**Forum mondial de l'harmonisation
des Règlements concernant les véhicules**

Groupe de travail de la sécurité passive

Règlement n° 127 (Sécurité des piétons)**Proposition de série 02 d'amendements au Règlement n° 127
(Sécurité des piétons)****Communication de l'expert de la Commission européenne en tant
que Président de l'équipe spéciale chargée de la zone d'impact
du pare-chocs au sein du groupe de travail informel
de la phase 2 du Règlement technique mondial n° 9***

«Figure 5A

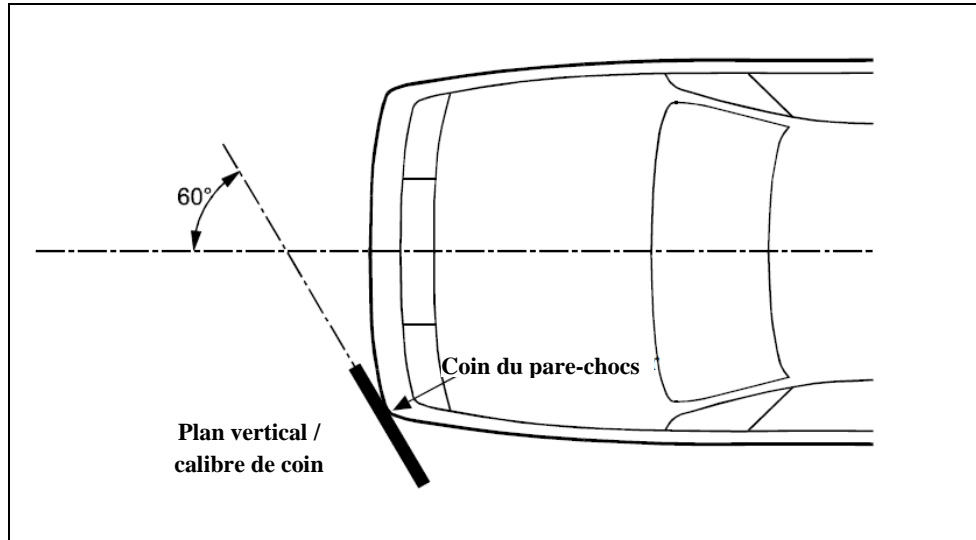
«**2.17** “*Coin du pare-chocs*”, l’emplacement transversal du point de contact du véhicule avec ~~un plan vertical formant un angle de 60° avec le plan longitudinal vertical du véhicule et tangent à la face externe du pare choes (voir fig. 5).~~ le gabarit de coin défini à la figure 5B.

Pour déterminer le coin du pare-chocs, on déplace la surface avant du gabarit de coin parallèlement à un plan vertical formant un angle de 60° avec le plan central longitudinal vertical du véhicule (voir fig. 5A et 5C), le centre du gabarit se situant à une hauteur:

Exemple de coin du pare-chocs (voir paragraphe 2.17; noter que le gabarit de coin doit être déplacé verticalement et horizontalement de sorte qu'il entre en contact avec le contour extérieur/tablier avant du véhicule)

Figure 5B

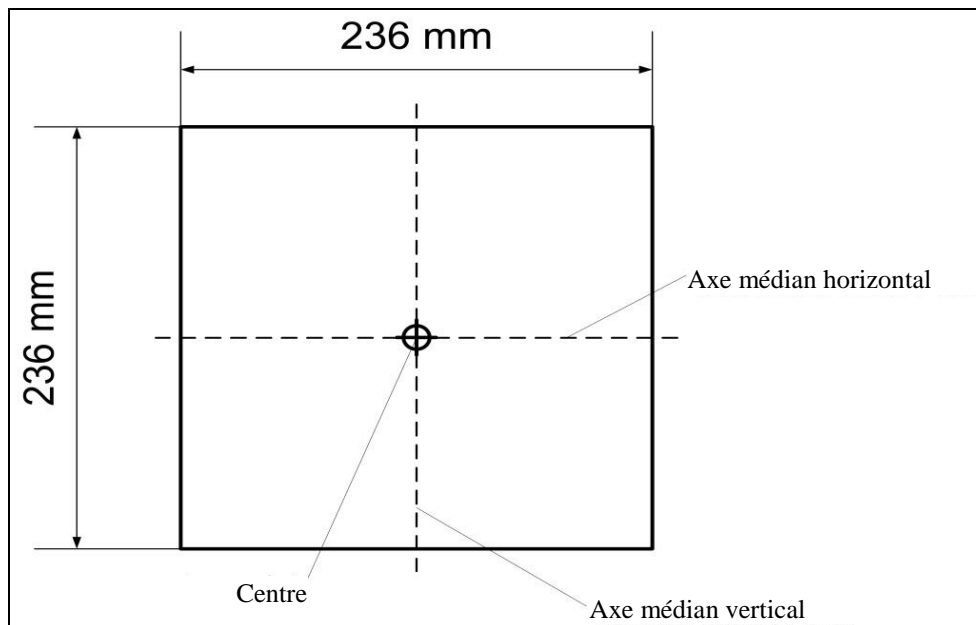
La surface avant du gabarit de coin est plane.

Le point central se trouve à l'intersection de l'axe médian vertical et l'axe médian horizontal sur la surface avant.

Figure 5D
Détermination de la zone d'impact du pare-chocs (noter que les gabarits de coin doivent être déplacés verticalement et horizontalement de sorte qu'ils entrent en contact avec le contour extérieur/tablier avant du véhicule)

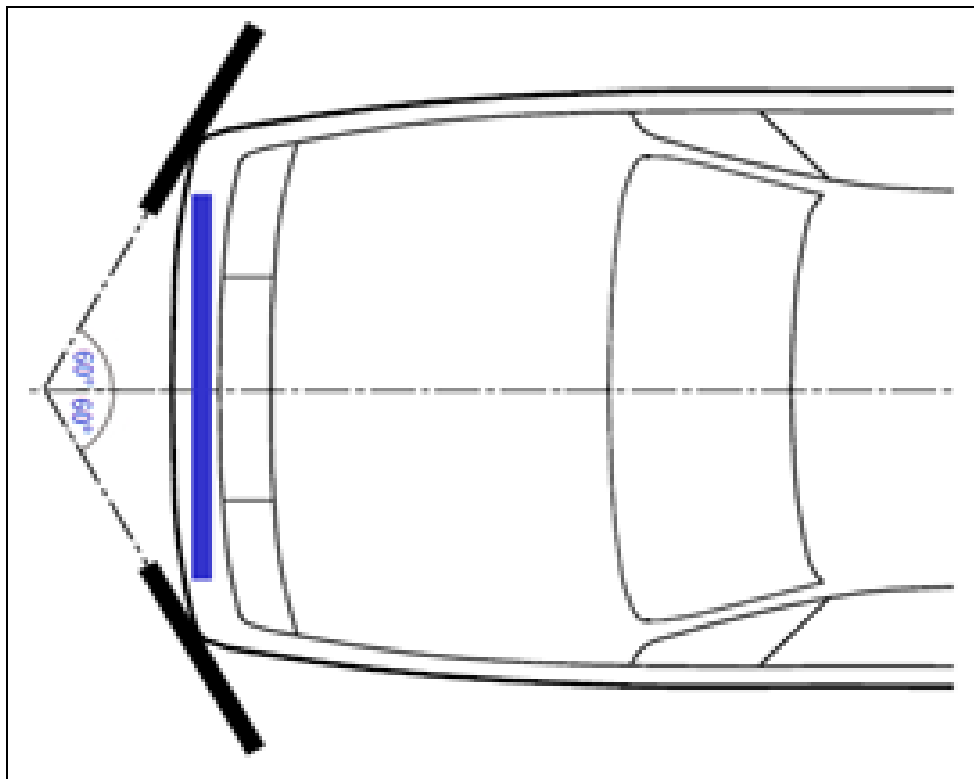
«**2.14** “*Zone d’impact du pare-chocs*”, la partie avant du pare choes délimitée par deux plans verticaux longitudinaux qui coupent les angles du pare choes et que l’on déplace en parallèle de 66 mm vers l’intérieur. ~~soit la partie du tablier avant du véhicule délimitée par les coins gauche et droit du pare-chocs tels que définis au paragraphe 2.17, diminuée de 42 mm à son extrémité droite et à son extrémité gauche, mesurés depuis le point le plus extérieur avec un mètre à ruban plaqué contre la surface extérieure du véhicule, soit la surface délimitée par les extrémités de la traverse de pare-chocs telle que définie au paragraphe 2.12 (voir fig. 5D), la plus grande des deux surfaces étant retenue. Cette distance est mesurée au moyen d’un mètre à ruban plaqué sur la surface extérieure du véhicule.».~~
